Technical Bulletin

Модернизация системы ГРМ на двигателях VAG 1.8 20V (PowerGrip® ремень и комплект 5492XS)

| GATES REFERENCE : | PowerGrip and kit 5492XS |  |

Рис. 1 Новая система

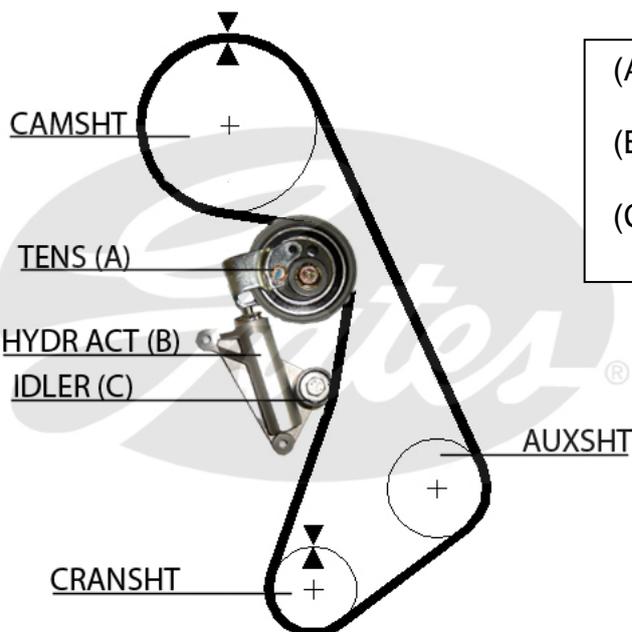
После проблем с износостойкостью было решено модернизировать систему привода и использовать оригинальный (OE) ремень 058109119B/058109119C (5492XS - 153 зуба) вместе с гидравлическим приводом⁽²⁾ 058109479B и новым натяжным роликом 058109243E (новая система – Рис. 1).

Замечание: Старая система больше недоступна на OES рынке. Поэтому настоятельно рекомендуется заменить всю систему на новую (Рис. 1), когда подойдет срок замены оригинального ремня. Пожалуйста, убедитесь, что части новой и старой системы небыли смешаны, чтобы предотвратить выход двигателя из строя.
